# PREVOST

# BULLETIN DE GARANTIE

Bg03-05

SUJET: APPLICATION D'UNE BANDE PROTECTRICE SUR

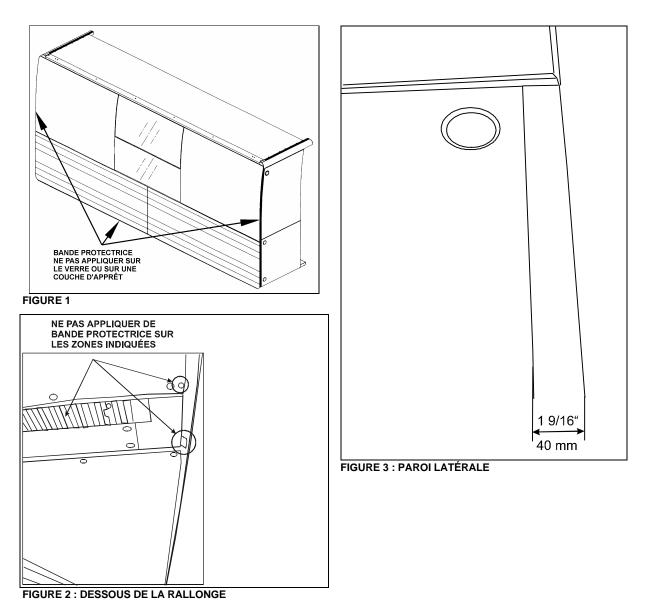
Sur les véhicules mentionnés ci-dessus, une bande protectrice de vinyle est ajoutée sur les parois latérales peintes des rallonges coulissantes dans le but d'empêcher les impuretés provenant du joint d'étanchéité de souiller la peinture. Il est possible que cette amélioration ait déjà été effectuée en usine sur votre véhicule, si c'est le cas, ne pas tenir compte de ce bulletin.

- 2. Nettoyer la surface de la paroi latérale avec le dégraisseur. Bien essuyer le solvant avant qu'il n'ait le temps de s'évaporer.
- 3. Dérouler les bandes protectrices de vinyle, mesurer et prédécouper les longueurs nécessaires.
- 4. Décoller la pellicule de protection sur environ 4 po. Positionner une bande protectrice sur chaque paroi latérale et aussi en dessous de la rallonge (voir les figures 1, 2 et 3).

**Remarque :** Ne pas appliquer de bande protectrice sur les zones indiquées à la figure 2. S'assurer que la bande protectrice est bien positionnée car elle est difficile à retirer une fois installée.

5. Entourer votre palette de plastique du linge sans charpie puis appuyer sur la bande en prenant bien soin de détacher la pellicule de façon graduelle. Utiliser la palette pour éliminer les bulles d'air, ne pas essayer de coller la bande protectrice au complet avant de passer la palette.
